**Verslag bijeenkomst werkgroep windpark N33
AG.NL, 12 december 2013**

Het gaat hier om een gecombineerd MER en een gezamenlijke procedure. Het 1e deel is de onderbouwing voor de locatie en het 2e deel gaat over de inrichting van de locatie.

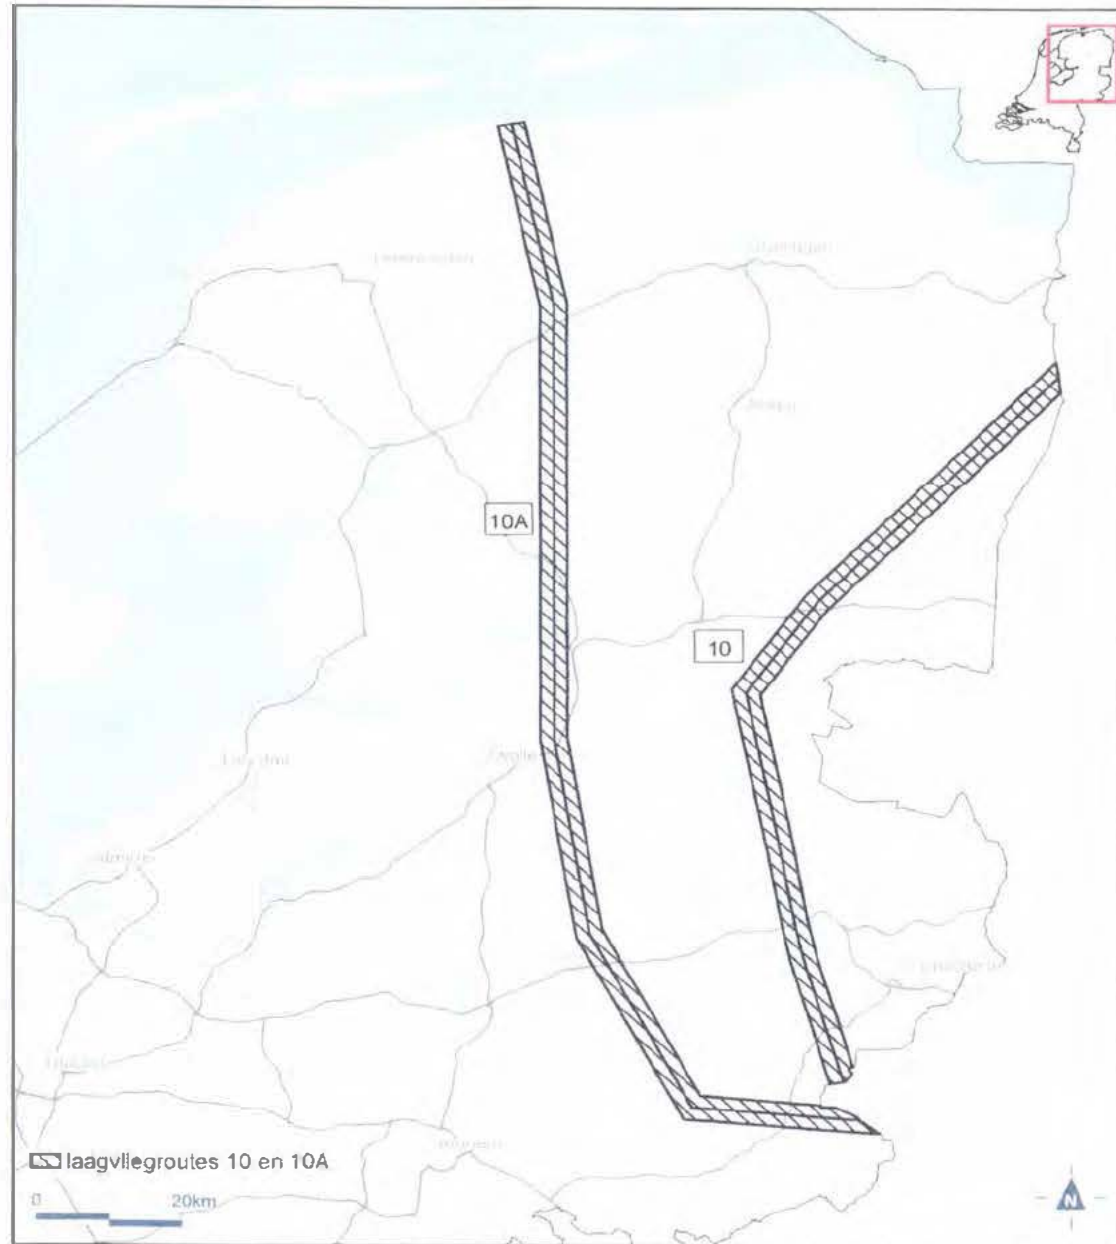
Mocht worden besloten om toch door te gaan met dit proces, dan zijn wij van mening dat "onze" variant 7 in het onderzoek moet worden betrokken.

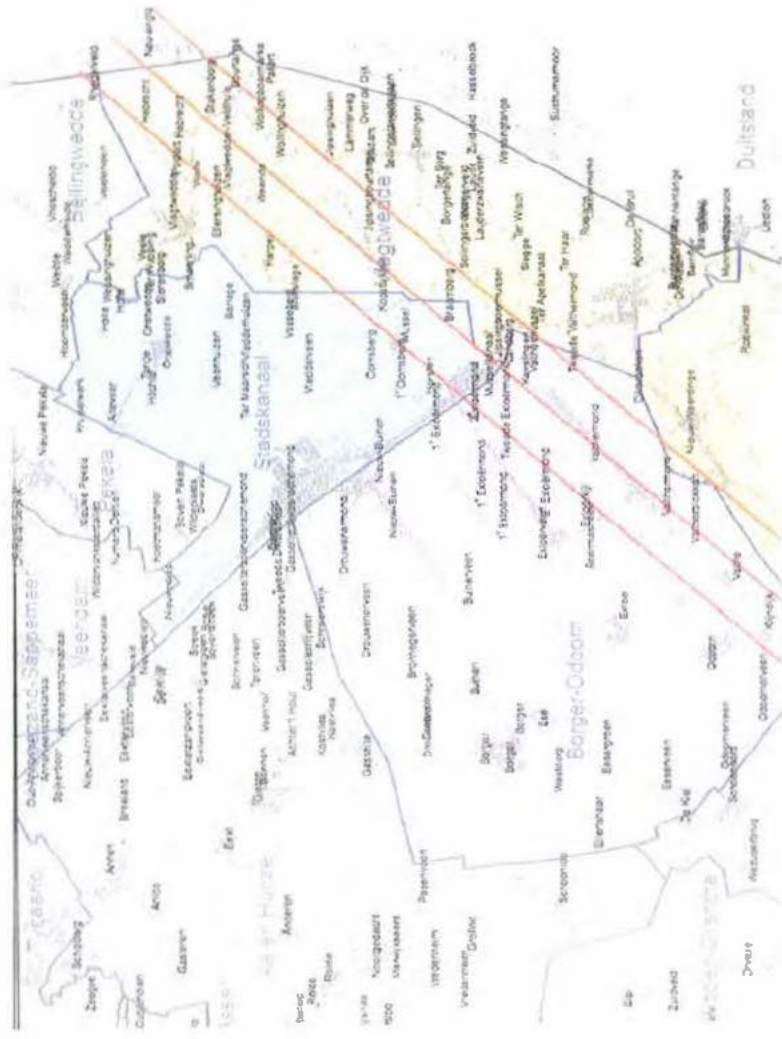
Het is niet geheel duidelijk hoe de (foute) route van 7 coördinaten tot stand is gekomen. De centrale lijn van deze route ligt geheel binnen de navigatietolerantiezone van de route uit de VFR-regeling. Dezerzijds bestaat dan ook de indruk dat dit een route is die in de praktijk veel wordt gevlogen. Bijvoorbeeld om geluidgevoelige bestemmingen te ontzien. Dat is op zich geen enkel bezwaar. Door een kennelijk misverstand is deze routeaanduiding echter op enig moment gebruikt als de hartlijn van de laagvliegroute in enkele publicaties, waaronder de kaart voor vliegers en ook in de kaart van de Rarro. Op basis van dit soort publicaties wordt de ruimte voor een windpark bij 2^e Exloërmond door sommigen – niet onbegrijpelijk - betwist. Om de onduidelijkheid die hierdoor heeft kunnen ontstaan op te heffen, zullen de komende tijd kaarten en publicaties die uitgaan van de route met 7 coördinaten worden gewijzigd. Gemeenten, provincies en de initiatiefnemers voor de windparken zijn hierover intussen geïnformeerd.

Figuur 1.1 Windturbineposities Windpark Vermeer Noord

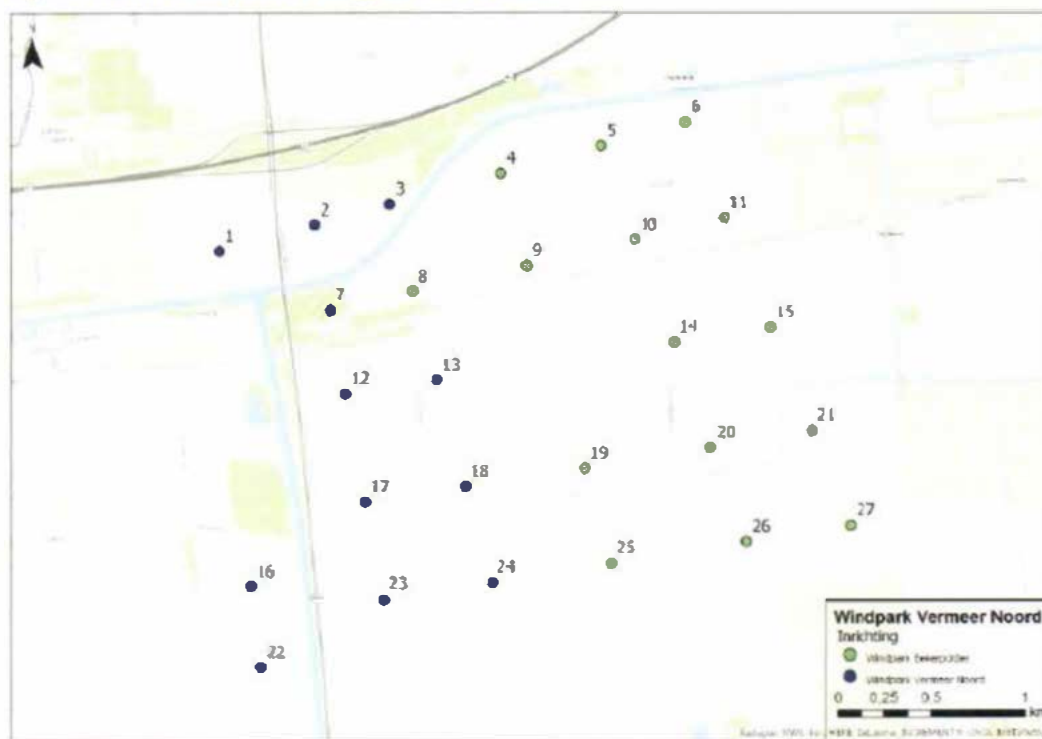
Over cluster 1 willen cliënten nog opmerken dat deze deels wordt gerealiseerd door het samenwerkingsverband en deels door RWE. Binnen de stukken zit een kaartje waarop dit duidelijk is te zien. Deze is hierna ingevoegd. De blauwe stippen behoren tot het samenwerkingsverband, de groene tot RWE.

Figuur 1.1 Windturbineposities Windpark Vermeer Noord

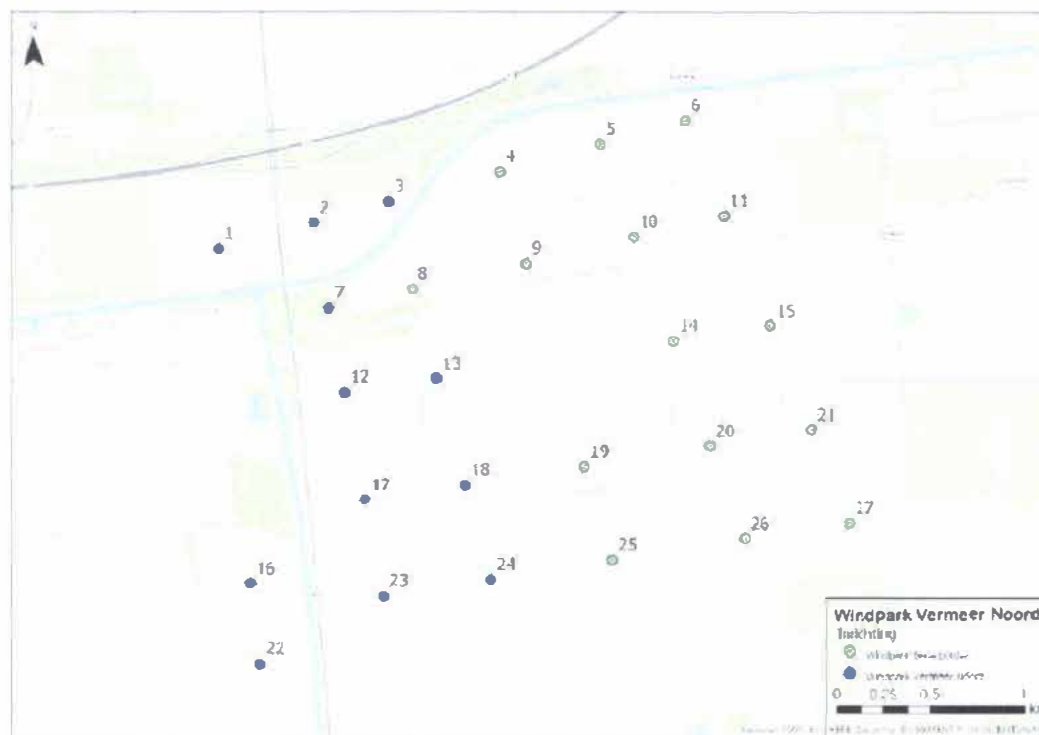
“De leden van de SP-fractie vroegen zich verder nog af hoe de regering omgaat met bijvoorbeeld grootschalige windturbineparken die in totaal een vermogen van meer dan 100 MW beslaan, maar in de praktijk bestaan uit meerdere kleine productie-installaties, al dan niet van verschillende exploitanten. Zoals vermeld in de toelichting op artikel 1, onderdeel A, van het wetsvoorstel, kan een productie-installatie uit meerdere productie-eenheden bestaan. Een productie-eenheid kan worden omschreven als de kleinste mogelijke entiteit waarmee zelfstandig elektriciteit kan worden opgewekt (bijvoorbeeld één windmolen). Een productie-installatie kan bestaan uit meerdere productie-eenheden. Het criterium is of de productie-eenheden zodanig geografisch, technisch, functioneel of organisatorisch met elkaar samenhangen dat sprake is van één productie-installatie. Deze eisen zijn niet cumulatief. Dat een aantal productie-eenheden door dezelfde exploitant wordt beheerd, is een belangrijke indicatie dat sprake is van één productie-installatie, maar is niet doorslaggevend. Ook als de productie-eenheden door

Windturbinepark N33 (VKA) Noord (Meeden) **INSLAG-GEVAAR** bij windturbine-positie N33-27 d.d. 09-11-2016

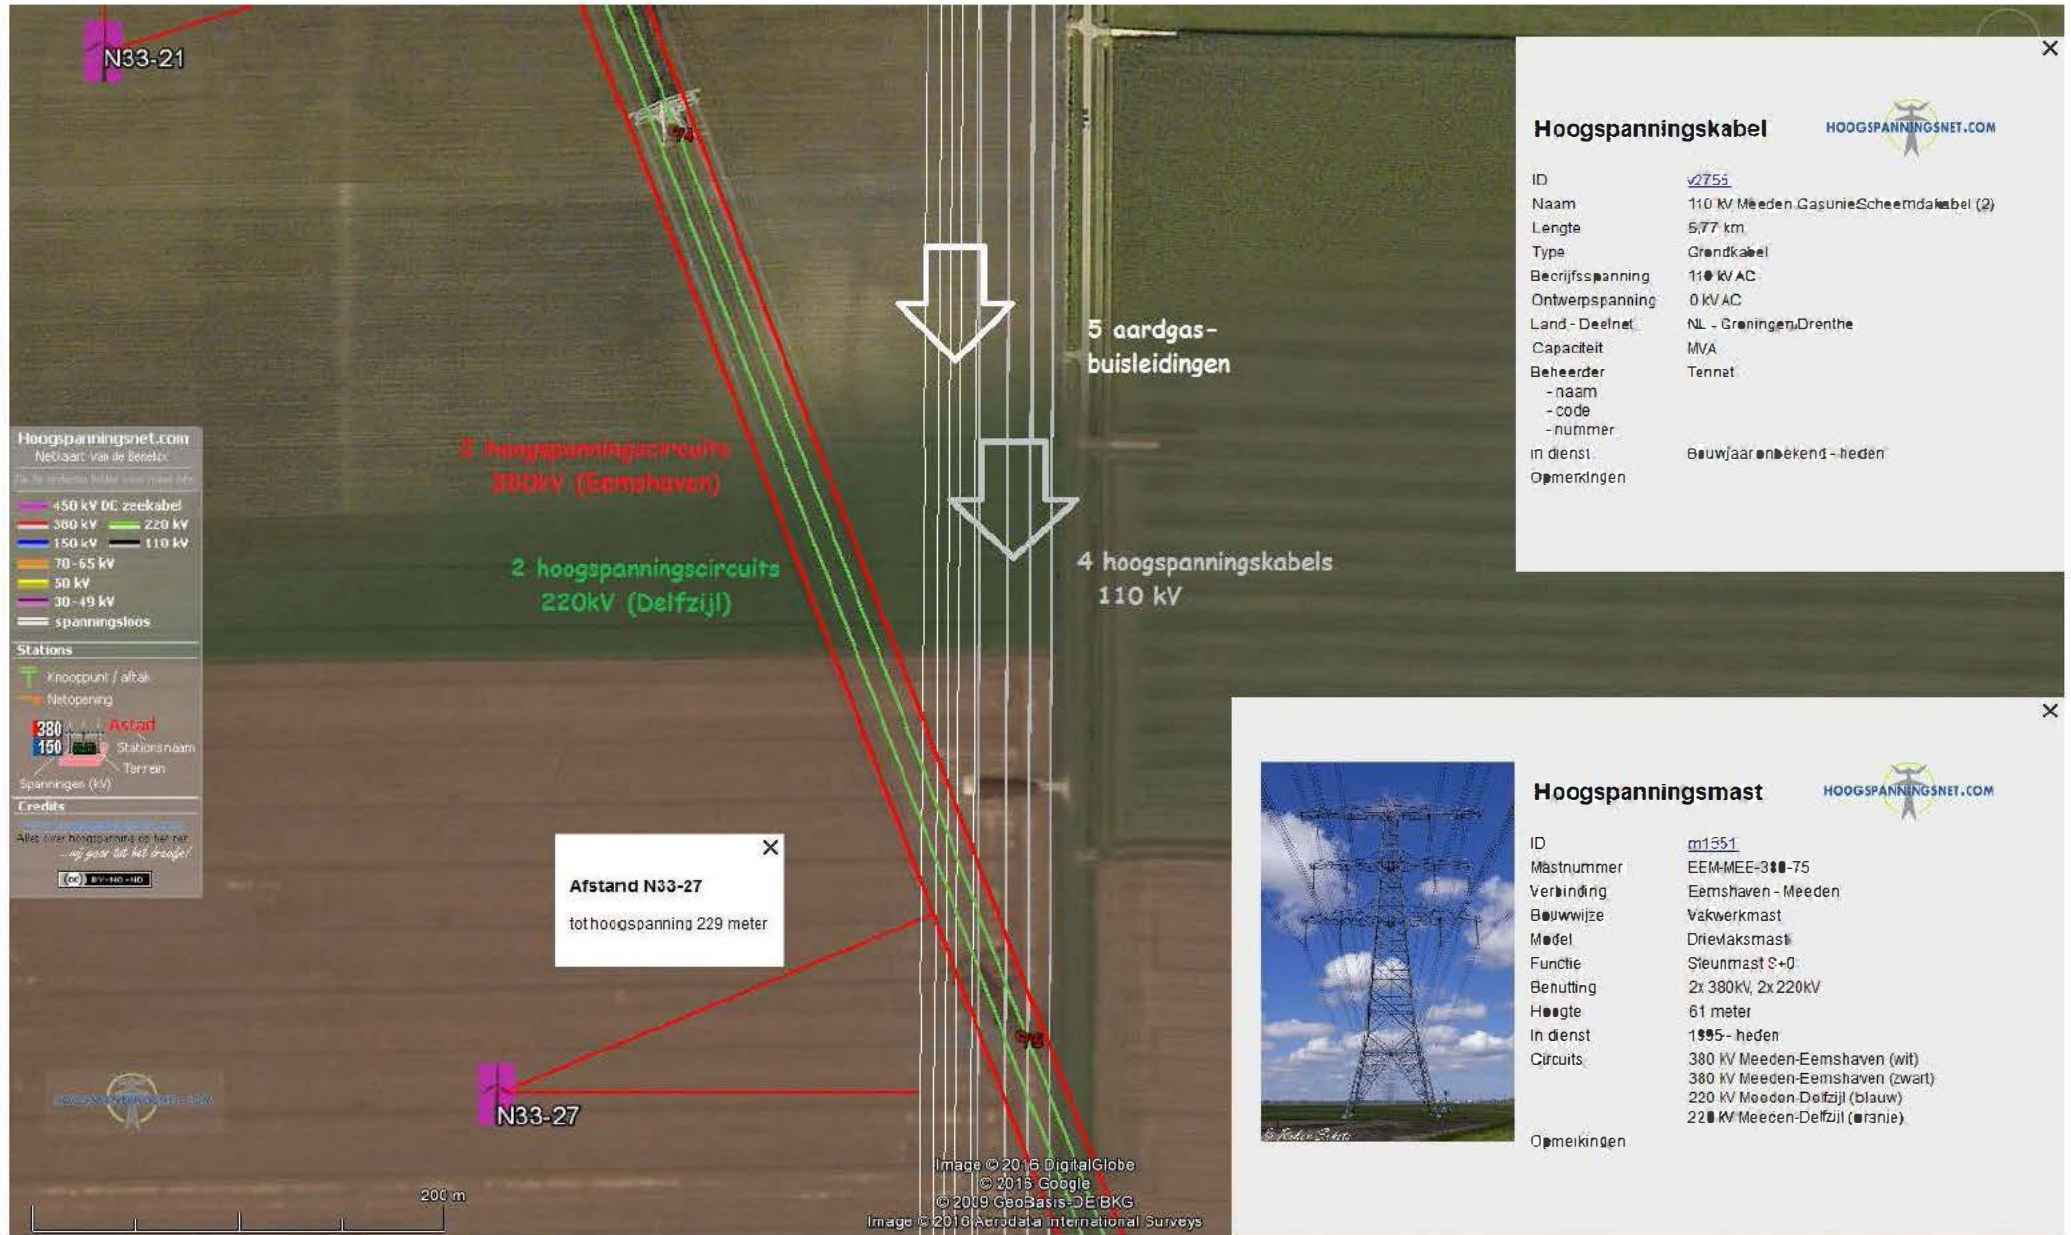
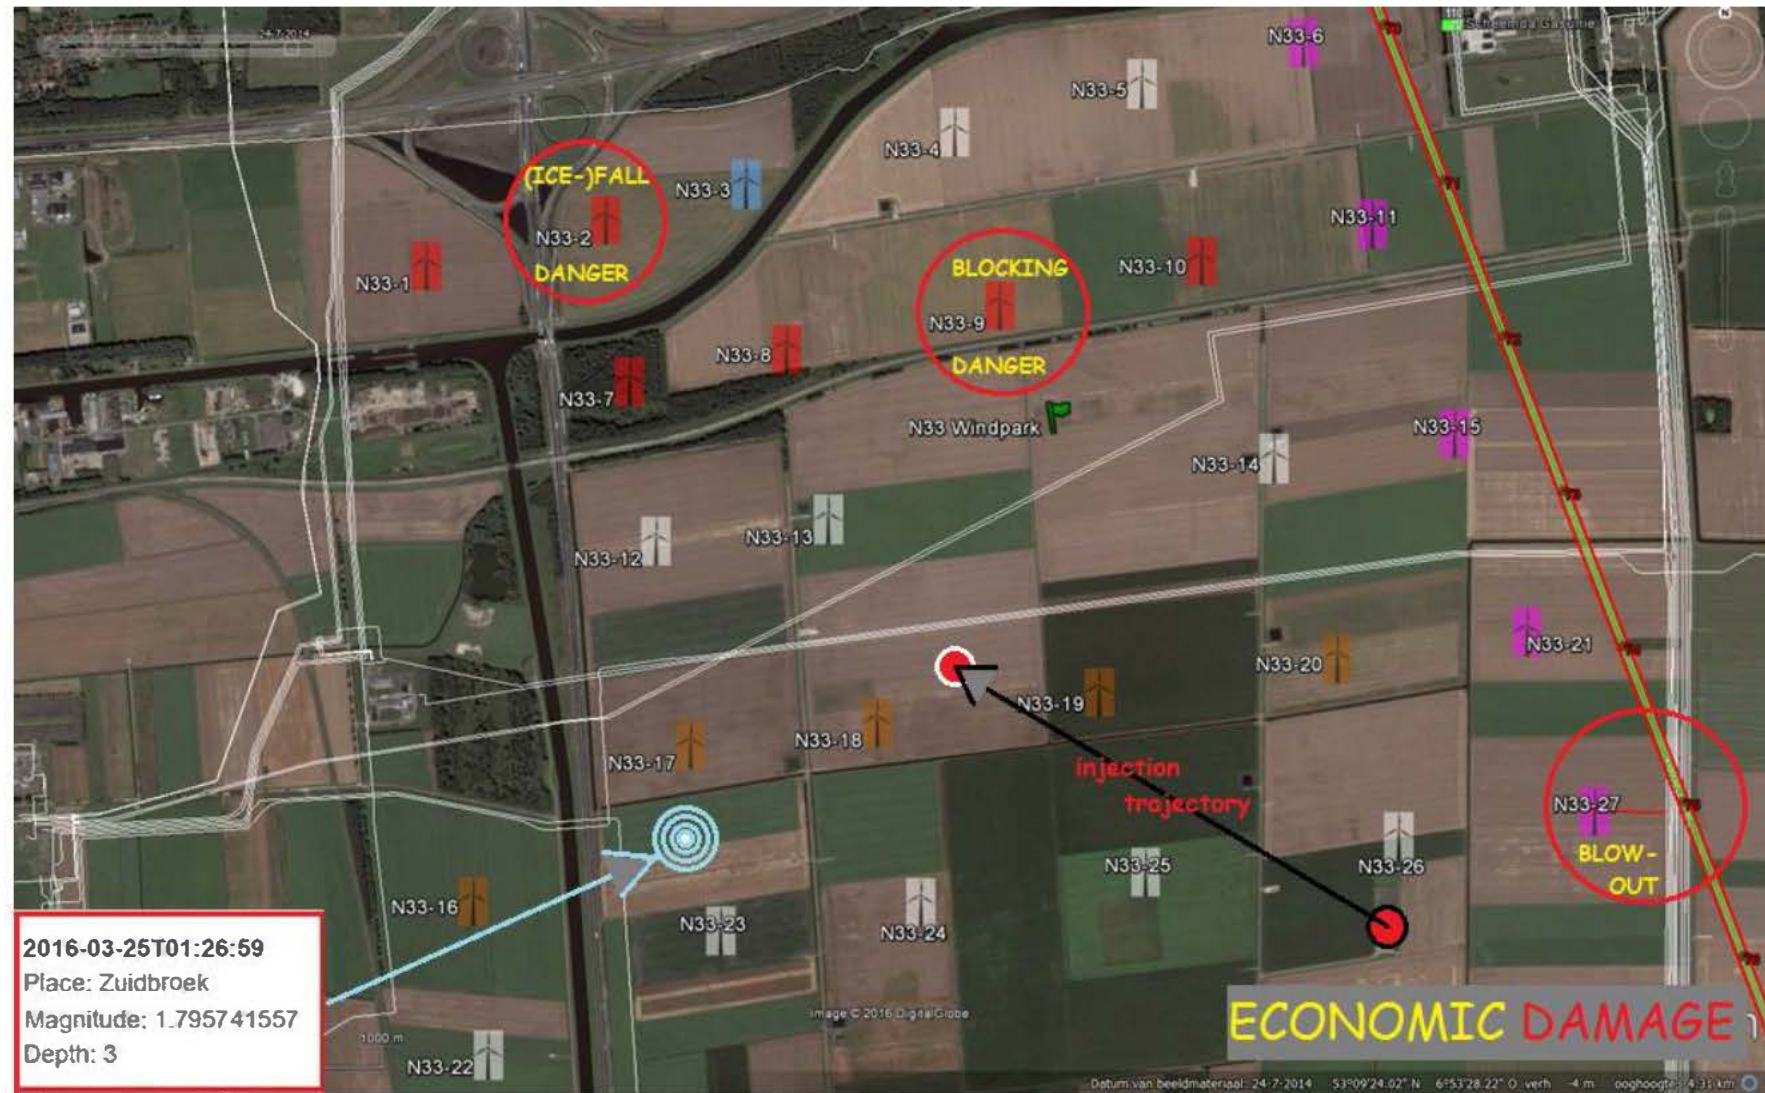
Het heeft mij verbaasd dat de ECONOMISCHE SCHADE rond te verwachten toekomstige rampen met domino-effecten NIET is geregeld. Zo kan het gebeuren dat één windturbine bijvoorbeeld de (VKA) N33-27 (de Z-O-parkhoek-turbine bij Meeden), bij een ongelukkige beschadiging, geheel Noord Nederland economisch uitschakelt voor een onbekende tijd. Een

(grond)inslag van een vleugeldeel kan daar eenvoudigweg de gasrotonde zodanig beschadigen dat er een (BLOW-OUT)explosie ontstaat, die de infrastructuur van het (trajecten)concentratiepunt volledig vernield ... e.e.a. met gevolgen t/m diep in Nederland en mogelijke escalaties tot over de landsgrenzen. (zie de bijlage in word)

N33-27 VKA, ingeplande locatie in de zuid-oost-hoek

Figuur 1.1 Windturbineposities Windpark Vermeer Noord

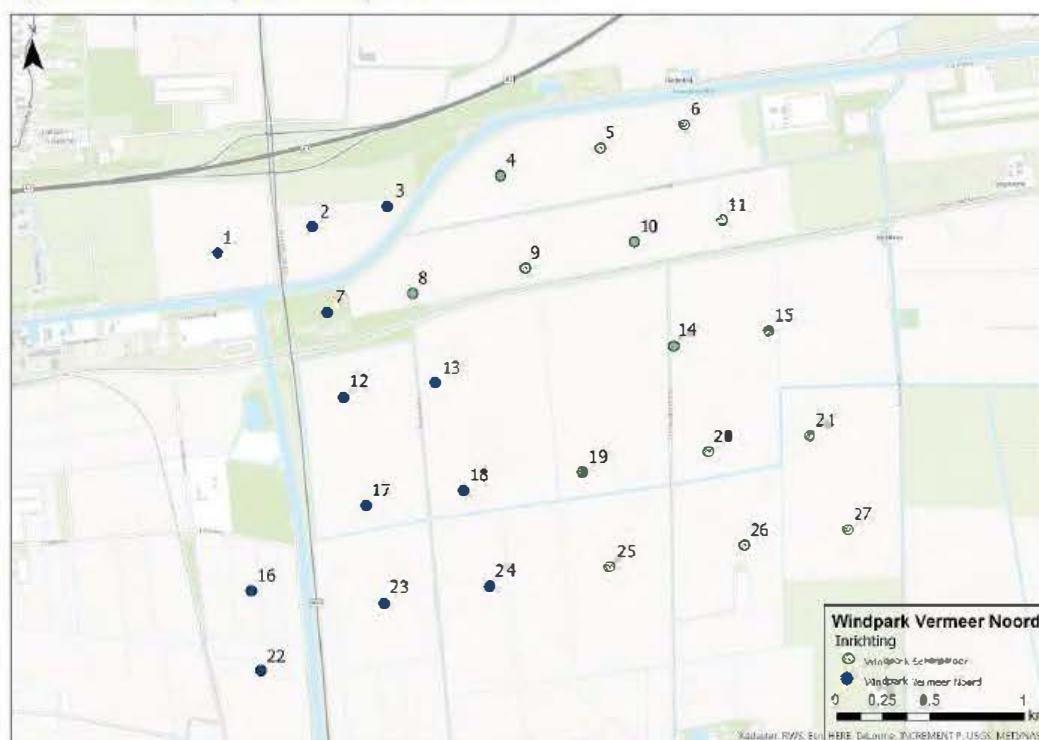
Ten aanzien van cluster 1 is nog het volgende van belang. Dit cluster wordt deels gerealiseerd door het samenwerkingsverband en deels door RWE (zie de onderstaande visualisatie; blauw is samenwerkingsverband, groen is RWE):

Ook ten aanzien van dit cluster ontbreekt iedere vorm van samenwerking. Zo zijn de omgevingsvergunningen apart van elkaar aangevraagd en is in de beide aanvragen vermeld dat de windturbines van beide initiatiefnemers als een aparte inrichting moeten worden beschouwd.

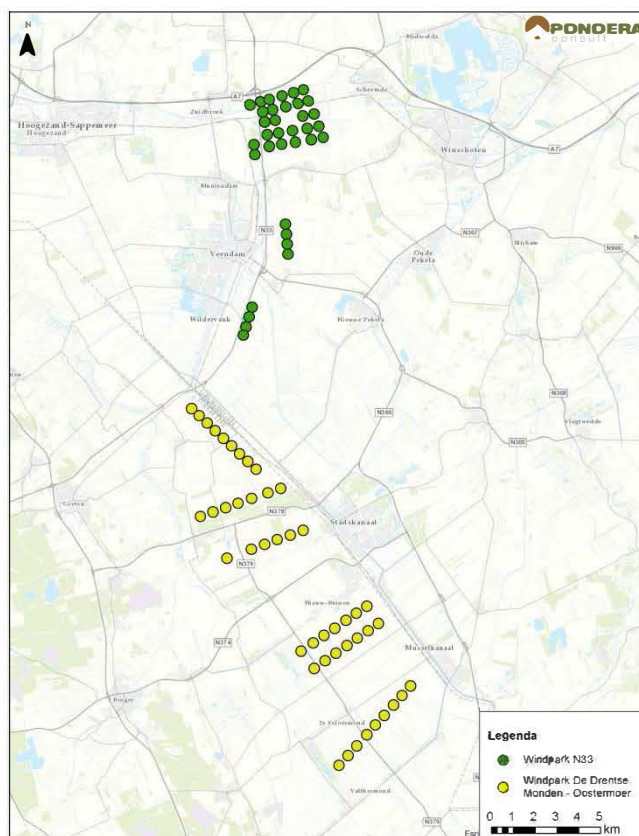
Tot slot en los van het bovenstaande is voor de drie clusters nog van belang dat die erg ver van elkaar verwijderd zijn gelegen. Zo bedraagt de afstand tussen het zuidelijkste punt van cluster 1 en het noordelijkste punt van cluster 2 zo'n 4 kilometer en de afstand van het zuidelijke punt van cluster 1 en het noordelijkste punt van cluster 3 maar liefst 8 kilometer. Ter vergelijking wijs ik erop dat het ten zuiden van Windpark N33 gelegen Windpark Drentse Monden – Oostermoer slechts op 4 kilometer van het zuidelijkste punt van cluster 3 is gelegen (zie de onderstaande illustratie):
